リコール届出一覧表

リコール届出日：平成 22 年 4 月 20 日

リコール届出番号	2521	リコール開始日	平成 22 年 4 月 21 日
届出者の氏名又は名称	三菱自動車工業株式会社 問い合わせ先：お客様相談センター 取締役社長 益子 修 TEL 0120-324-860		
不具合の部位(部品名)	走行装置 (タイヤ)		
基準不適合状態にあると認める構造、装置又は性能の状況及びその原因	タイヤとホイールの組付け工程の設備故障により、タイヤの側面に傷が付いているものがある。そのため、そのままの状態で使用を続けると最悪の場合、当該傷が徐々に進行し、空気圧が低下するおそれがある。		
改善措置の内容	全車両、タイヤの損傷有無を点検し損傷が認められる場合は、良品と交換する。		
不具合件数	0 件	事故の有無	なし
発見の動機	社内情報による。		
自動車使用者及び自動車分解整備事業者に周知させるための措置	<ul style="list-style-type: none"> ・使用者：ダイレクトメール等で通知する。 ・自動車分解整備事業者：日整連発行の機関誌に掲載する。 ・改善実施済車には、運転者席側ドア開口部のドアストライカー付近に No. 2521 のステッカーを貼付する。

改善箇所説明図

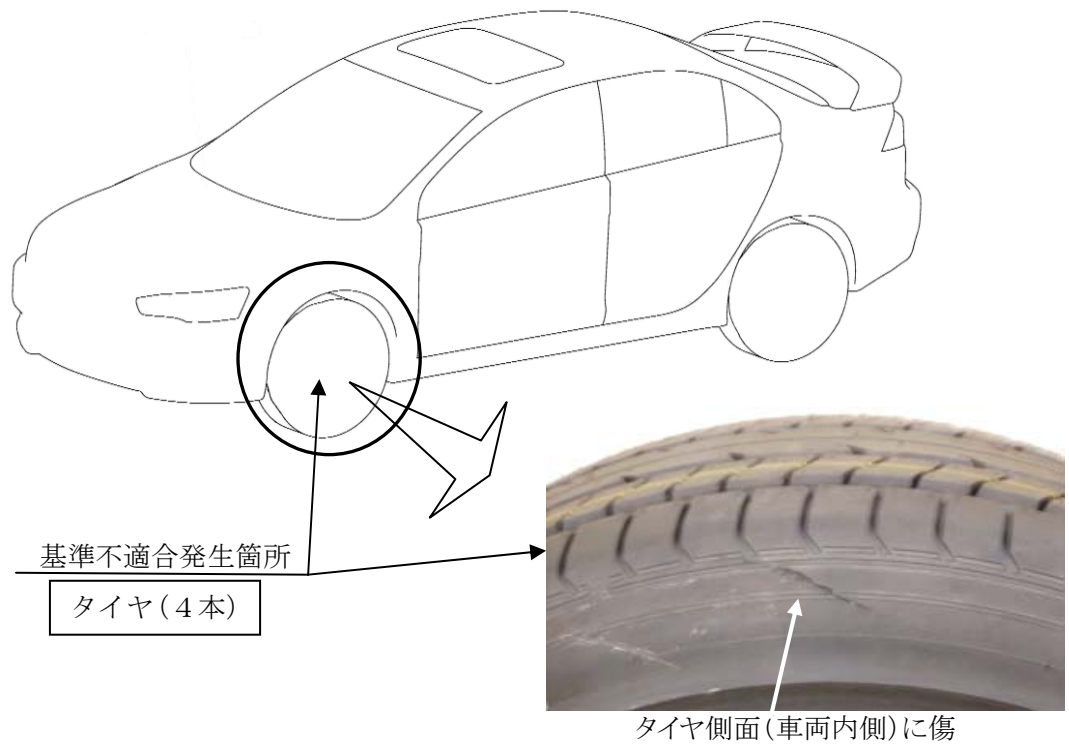
【タイヤとホイールの組付け工程の設備故障により、タイヤの側面に傷が付いているものがある。そのため、そのままの状態で使用を続けると最悪の場合、当該傷が徐々に進行し、空気圧が低下するおそれがある。】

全車両、タイヤの損傷有無を点検し損傷が認められる場合は、良品と交換する。

注：図中の 内は、点検を行い必要に応じて交換する部品を示す。
